Änderung:
Sonderschnellverstellung für Kanal 6 und 7

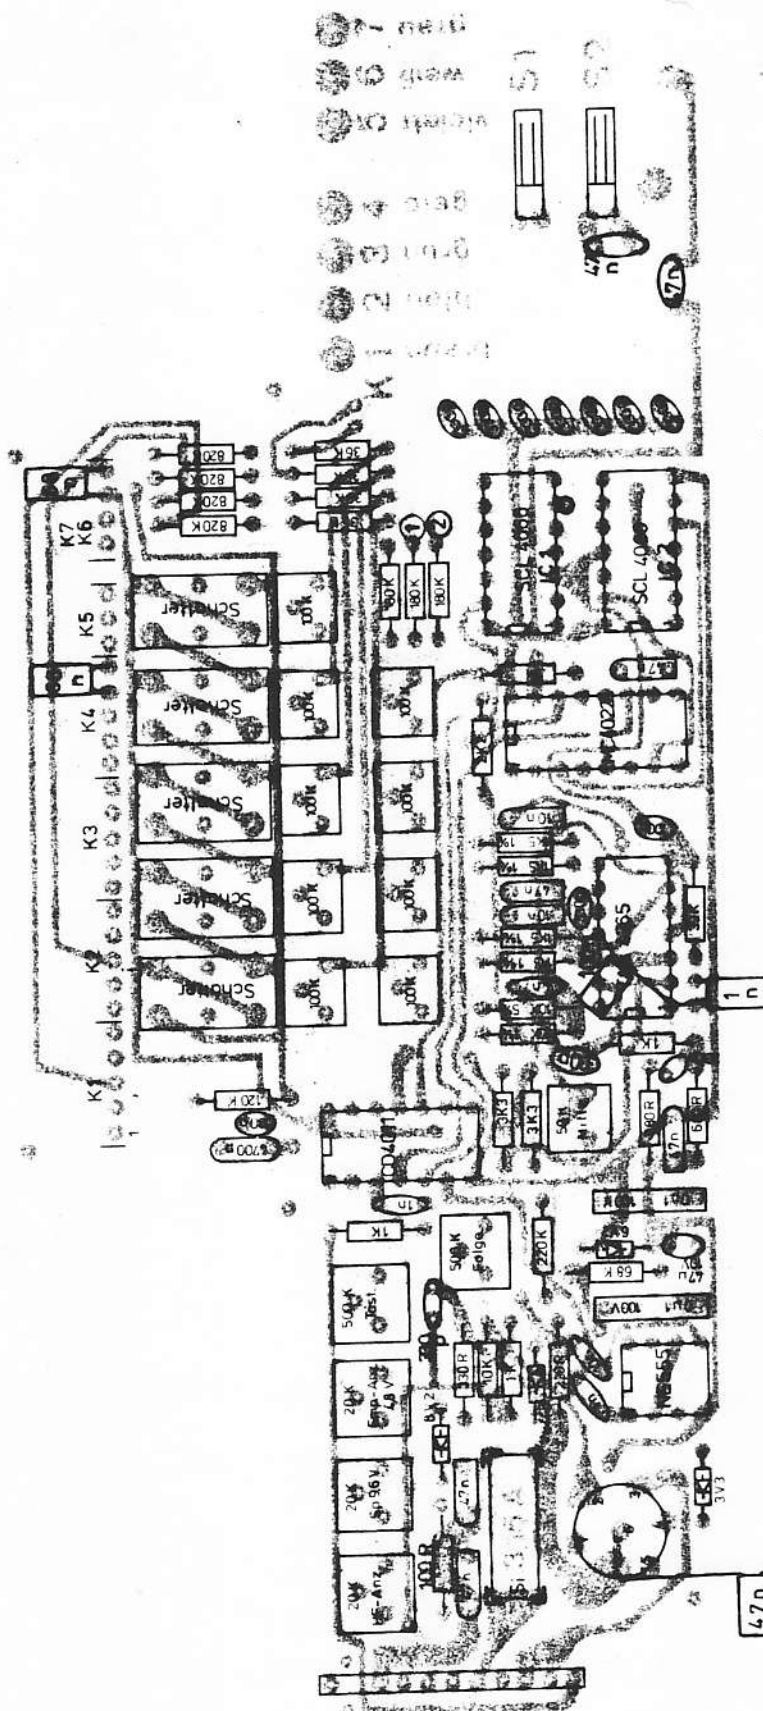
Zusätzliche Kondensatoren bei HF-Einstrahlung

180 K auf 36 K verkleinern

① Kanal 6

② Kanal 7
